改善箇所説明図

基準不適合の発生箇所

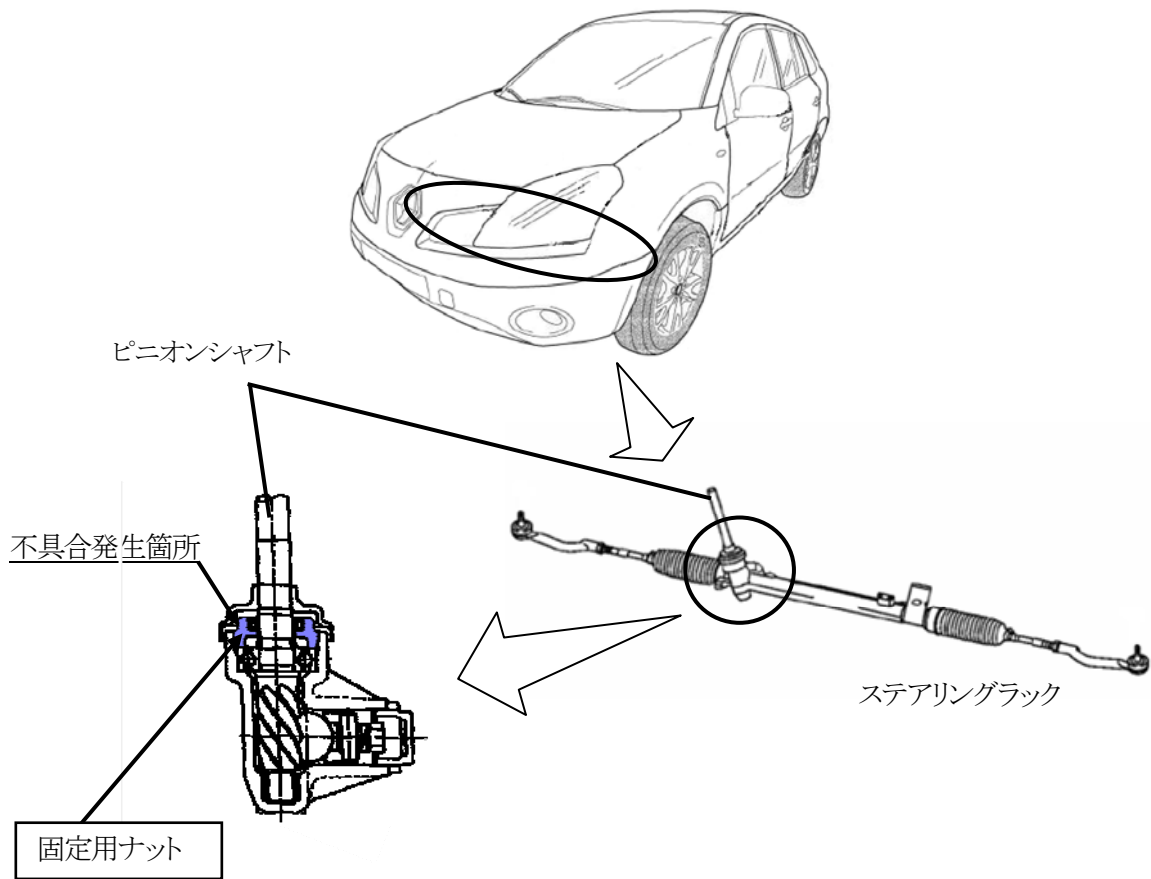
かじ取装置のステアリングギアにおいて、ピニオンシャフト固定用ナットの加工が不適切なため、使用過程において当該ナットの締付力が低下することがある。そのため、当該ナットが徐々に緩み、最悪の場合、ピニオンシャフトが抜けて、ハンドル操作ができなくなるおそれがある。

全車両、当該ナットの締付状態を点検し、固定用ナットの緩み防止クランプを追加する。

注: は締付状態を点検する部品を示す
